Dodatok č. 1
k Zmluve o dielo č. 2019002116

Mostný objekt Cesta na Bankov – cesta II/547 Čermel'ská cesta – rekonštrukcia

ZMENA TECHNICKÉHO RIEŠENIA

Vec: Vyjadrenie projektanta k zmenám technického riešenia č. 1, 2, 3 a z toho vyplývajúcich nárokov

Príloha č.4

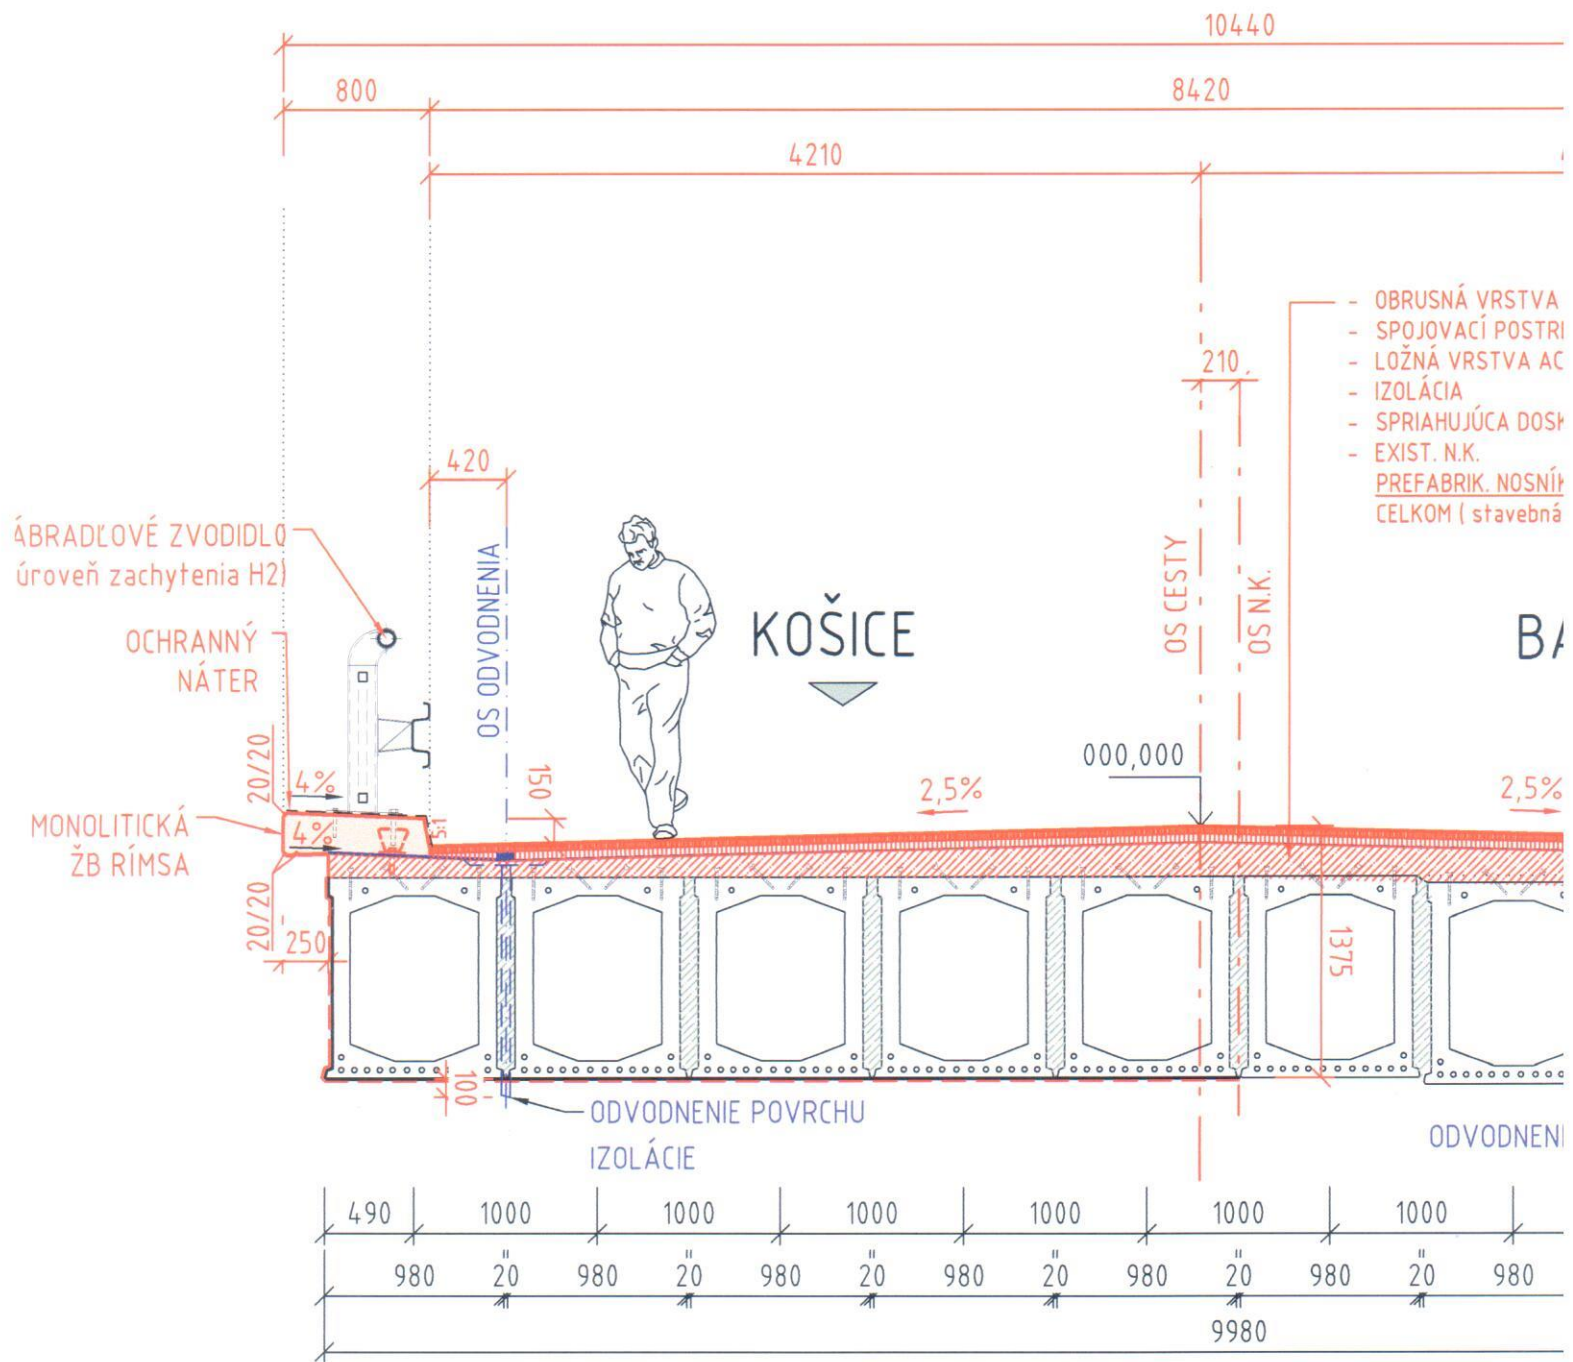
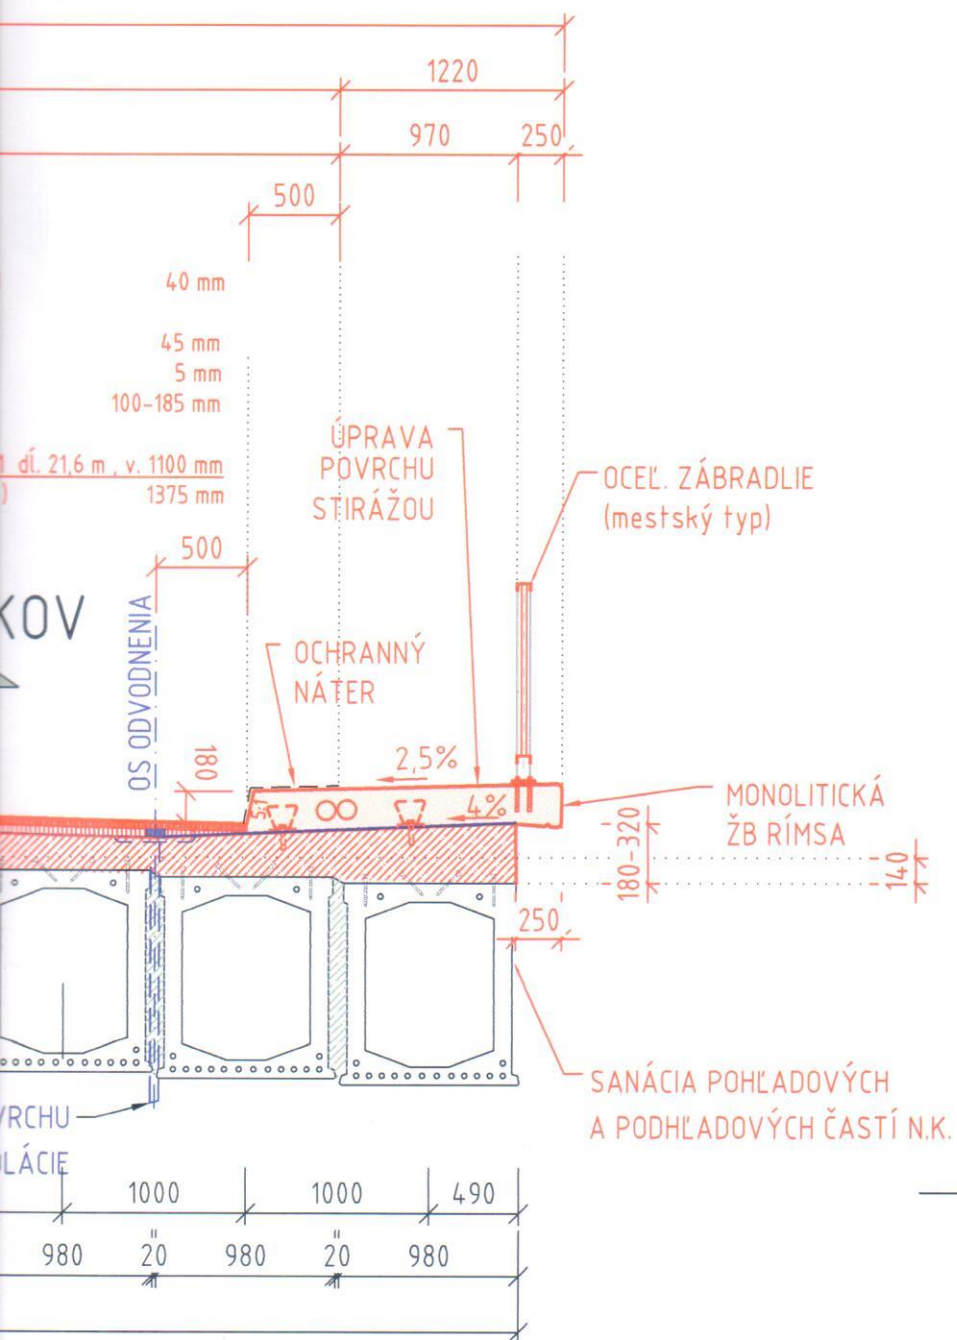
Uloženie nosníkov na úložnom prahu v projektovej dokumentácii bolo uvažované, že sú v jednej výškovej úrovni po celej šírke mostného objektu. Po odbúraní pôvodnej spádovej vrstvy z nosníkov bolo zistené, že nosníky sú osadené v spáde od stredného nosníka ku krajnému. Krajný nosník je osadený o 14cm nižšie oproti stredovému. Výkaz výmer uvažoval celkovú výmeru $34,50 \text{ m}^3$ betónu C30/37. Vzhľadom na výškové usporiadanie nosníkov a navrhutej nutnej výšky spriahujúcej dosky bolo navýšené celkové množstvo betónov pre spriahujúcu dosku na $45,00 \text{ m}^3$. Na tento nesúlad boli upozornení zástupcovia objednávateľa a projektanta zápisom v stavebnom denníku z 27.05.2020.

Po odbúraní existujúceho zvršku mosta sa zistilo, že oproti pôvodnej PD jednotlivé nosníky sú výškovo odskočené, pričom krajný nosník je o cca 14 cm nižšie oproti stredovému. Z tohto dôvodu a pri dodržaní priečného sklonu spriahujúcej dosky po celej dĺžke mosta sa menila hrúbka dosky na kraji od pôvodne projektovaných (konštantných) 180 mm na začiatku nosníka až na 320 mm na konci nosníka. Z toho vyplynulo navýšenie kubatúry betónu spriahujúcej dosky.

S požadovaným nárokom zo strany Zhotoviteľa projektant súhlasí.

Číslo položky: 12

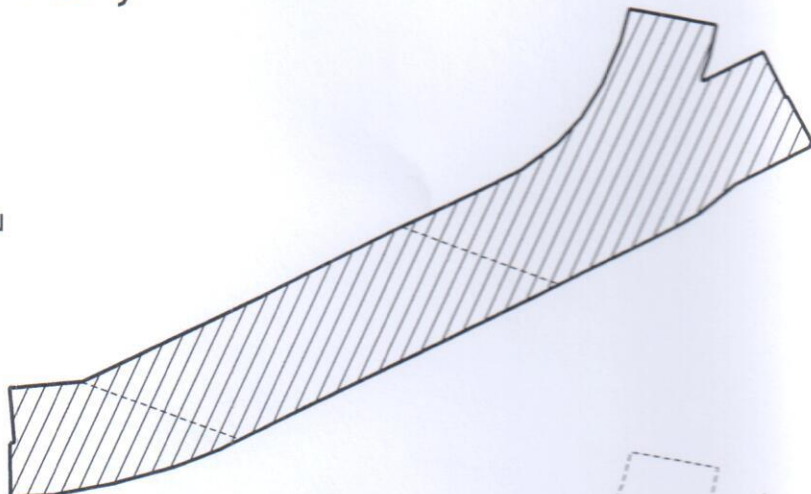
Projektová dokumentácia a výkaz výmer uvažoval z frézovaním asfaltového krytu na moste a v prechodových oblastiach o celkovej výmere $227,08 \text{ m}^2$. Vzhľadom na výškové usporiadanie nosníkov a navrhutej nutnej výšky spriahujúcej dosky bola z dôvodu plynulého napojenia na pôvodnú komunikáciu po geodetickom zameraní a posúdení projektantom predĺžená úprava asfaltových vrstiev. Dané predĺženie úpravy spôsobilo navýšenie výmery pre frézovanie na celkových $454,20 \text{ m}^2$. Na tieto skutočnosti bol upozornený zástupca investora na kontrolnom dni 05.05.2020 zápisom v stavebnom denníku.

Po odbúraní existujúceho zvršku mosta sa zistilo, že oproti pôvodnej PD nový návrh rekonštrukcie mosta pri dodržaní typových podkladov, vzorových listov je o výškovo o 90 mm vyššie oproti pôvodnej nivelete a z dôvodu zabezpečenia plynulého napojenia na pôvodnú niveletu sa úprava mosta predĺžila, z čoho vzniklo navýšenie výmer danej položky.

S požadovaným nárokom zo strany Zhotoviteľa projektant súhlasí.

Vyznačenie plôch - bez mierky

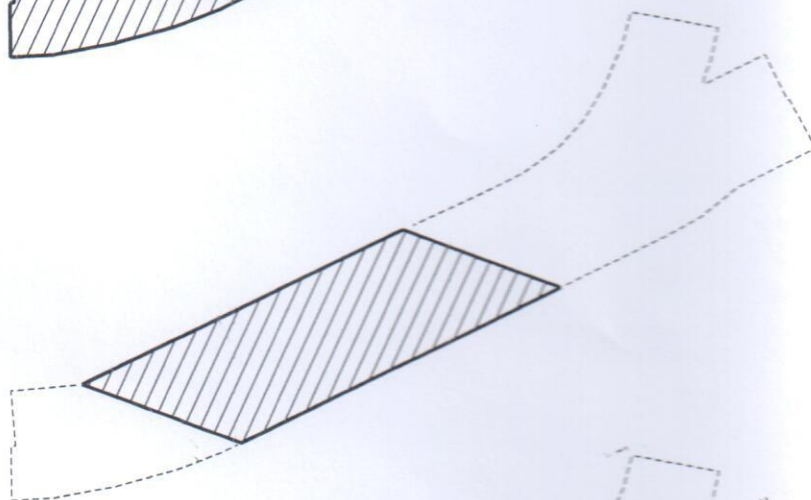
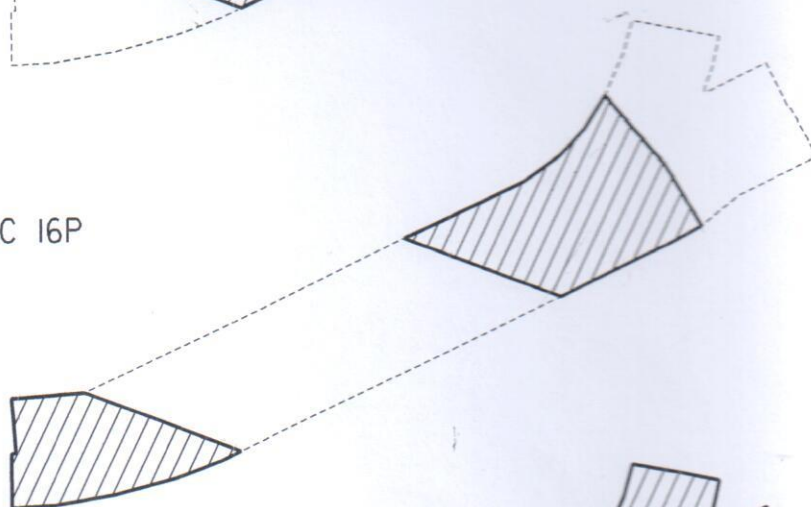
Výškové usporiadanie spriahujúcej dosky a nutné predĺženie napojenia asfaltových vrstiev na pôvodnú cestnú komunikáciu si vyžiadalo navýšenie jednotlivých asfaltových vrstiev na moste a mimo mostného objektu. Projektová dokumentácia a výkaz výmer uvažoval asfaltovými vrstvami na moste o celkovej výmere $176,00 \text{ m}^2$, v skutočnosti bolo zrealizovaných $196,50 \text{ m}^2$. Mimo mostného objektu projektová dokumentácia a výkaz výmer uvažoval úpravu na $81,20 \text{ m}^2$. Po geodetickom zameraní a posúdení projektanta sa upravila celková úprava asfaltových vrstiev mimo mostného objektu na $257,70 \text{ m}^2$. Na tieto skutočnosti boli zástupcovia objednávateľa upozornení na kontrolnom dni z 05.05.2020 zápisom v stavebnom denníku.

Z rovnakého dôvodu ako pre Nárok č.1 (predĺženia napojenia úseku cesty na pôvodnú niveletu cesty).
S požadovaným nárokom zo strany Zhotoviteľa projektant súhlasí.
